令和7年9月

株式会社長谷川鋳工所

満水試験治具仕様変更のご案内

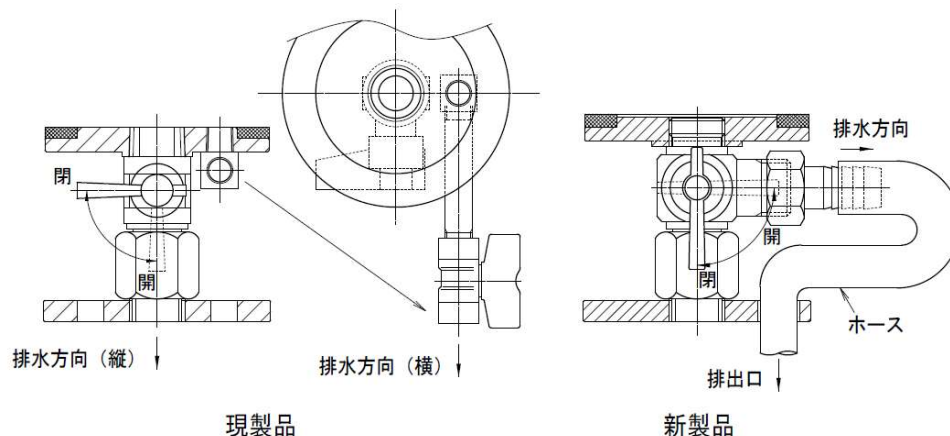
WT-V（試験排水縦抜き専用）→製造中止し、WT-Dへ統合いたします。

WT-S（試験排水縦・横抜き兼用）→WT-D（試験排水縦・横抜き兼用）へ変更いたします。

現製品WT-S→縦・横を選択し排水。

新製品WT-D→横排水のみ。縦方向へ排水する場合、下部のホース挿入口へホースを差し込み排水してください。その際、ホースが別途必要になります。

現行品では縦排水時にホースは不要でしたが、新型の場合、縦排水でもホースが必要となります。横排水につきましては現行品、新製品共にホースが必要です。現行品と新製品が混在する場合、排水方法が異なりますのでご注意ください。
